**Informe Consolidado de Solicitud de Aclaraciones, Rectificaciones y/o Ampliaciones
Complementario a la Declaración de Impacto Ambiental del proyecto "Extracción de material
integral desde pozo lastrero parcela 27, Comuna de La Serena"**

Nombre del Titular : Áridos Aconcagua S.A.
Nombre del Representante Legal : Andrés Pablo Valdivieso Lacassie y Luis Felipe Ureta Vicuña.
Dirección : El Bosque Norte N°0177 P5, Comuna de Las Condes, Región Metropolitana de Santiago.

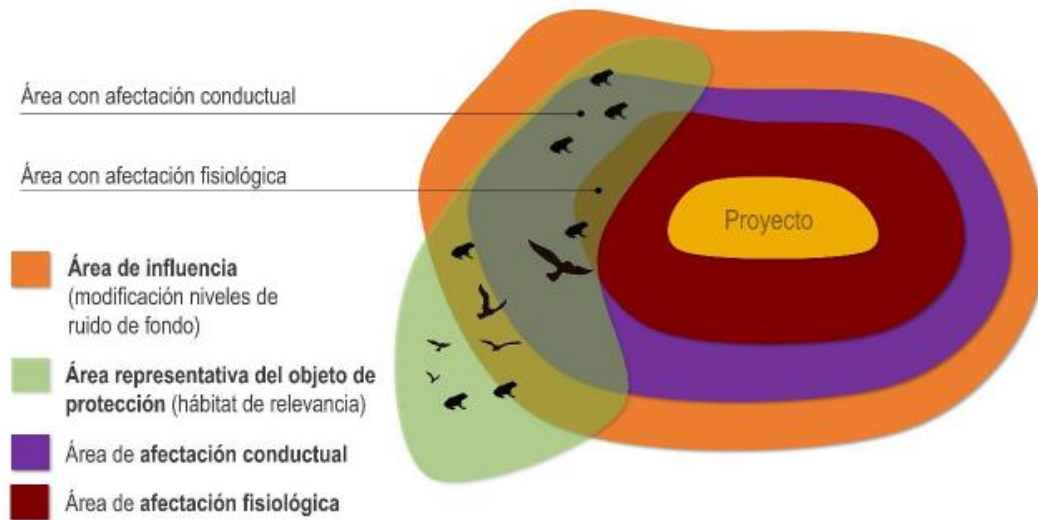
4.2.3.1.3. Considerando lo señalado en los numerales precedentes y, según corresponda, de acuerdo a las correspondientes respuestas que se presenten:

- a) Volver a definir la respectiva AI asociada a fauna nativa susceptible de ser afectada por emisiones de ruido.
- b) Informar y describir los hábitats de relevancia que se identificaron en el AI y a qué especies se asocian.

- c) Presentar en archivos *Kmz* los polígonos (en coordenadas UTM; datum WGS84; huso 19J) de las superficies de los hábitats de relevancia considerados para cada una de las involucradas, diferenciando según sean de nidificación, reproducción y/o alimentación.
